Bebauungsplan Nr. 225 – Voslapper Groden-Nord / Nördlich Tanklager –

Erneute Beteiligung gem. § 3 Abs. 2 BauGB

Abwägungsübersicht

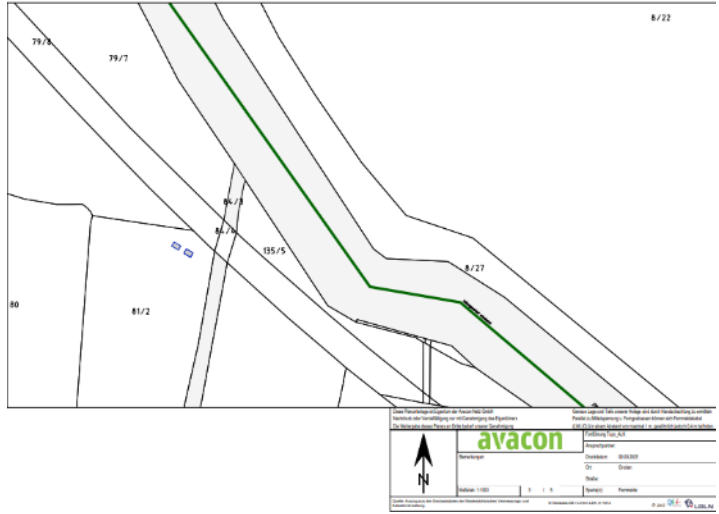
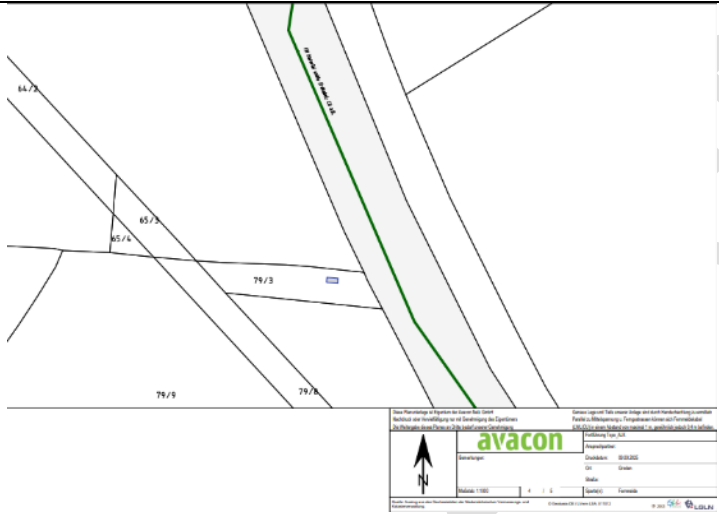
B36.4	Maßnahmen, die den Bestand oder den Betrieb von Fernmeldeleitungen beein- trächtigen oder gefährden könnten, sind innerhalb des Leitungsschutzstreifens nicht gestattet. Die Versorgungssicherheit bzw. die Funktion von bestehenden Fernmeldeleitungen haben höchste Bedeutung und müssen deshalb auch zukünftig konsequent und ohne Einschränkungen in ihrem Bestand und Betrieb gewährleistet werden.	Kenntnisnahme und entsprechende Weitergabe.			
B36.5	Sollte es durch Ihre Maßnahme zu Leitungskreuzungen mit Fernmeldeleitungen der Avacon Netz GmbH kommen, so sind gegenseitige Beeinträchtigungen auszuschlie- ßen. Hierfür ist ein Gutachten auf Kosten des Verursachers zu erstellen das nachwei- sen muss, dass gegenseitige Beeinträchtigungen ausgeschlossen sind.	Kenntnisnahme und entsprechende Weitergabe.

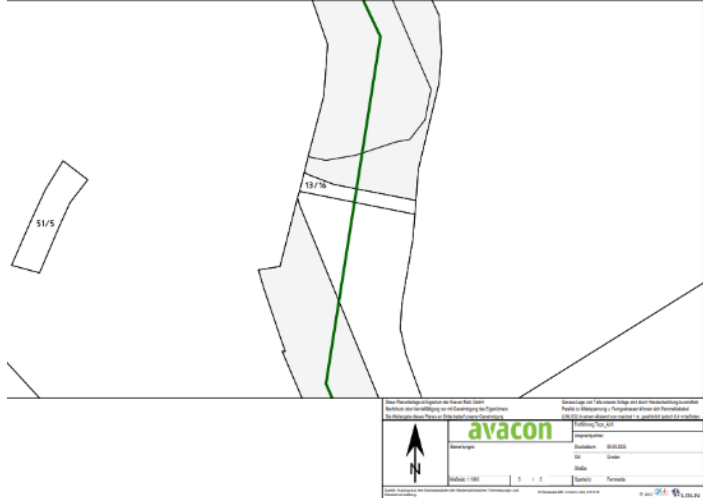
Leitungskreuzungen sind 1,00 m unter betroffenen Fernmeldeleitungen vorzunehmen. Bauarbeiten im Bereich von Leitungskreuzungen sind nur im Beisein eines fachverantwortlichen Mitarbeiters der Avacon Netz GmbH durchzuführen. Nach Abschluss der Bauarbeiten im Kreuzungsbereich mit Fernmeldeleitungen ist der Avacon Netz GmbH ein Bohrprotokoll / Lageplan der Leitungskreuzung auszuhandigen. Ferner dürfen innerhalb von Leitungsschutzbereichen betroffener Fernmeldeleitungen keine tiefwurzelnden Bäume und Sträucher angepflanzt werden.	
B36.6	Für den Fall, dass Fernmeldeleitungen durch Ihre Maßnahme gesichert oder umgelegt werden müssen berücksichtigen Sie bitte, dass die Kosten hierfür durch den Verursacher zu tragen sind. Erdarbeiten innerhalb von Leitungsschutzbereichen dürfen nur in vorsichtiger Handschachtung und nur nach Einweisung durch unseren Mitarbeiter ausgeführt werden. Hierfür setzen Sie sich bitte mindestens drei Wochen vor Beginn der geplanten Maßnahme mit uns unter dem Postfach einsatzplanung_uebertragungsnetze@avacon.de in Verbindung. Für die tatsächliche Lage der betroffenen Fernmeldeleitung(en) innerhalb des beigefügten Planwerkes kann keine Gewähr übernommen werden. Der Unternehmer hat sich durch eine geeignete Anzahl von Sicherheitsschachtungen über die Lage von Fernmeldeleitungen zu informieren.	Kenntnisnahme und entsprechende Weitergabe.
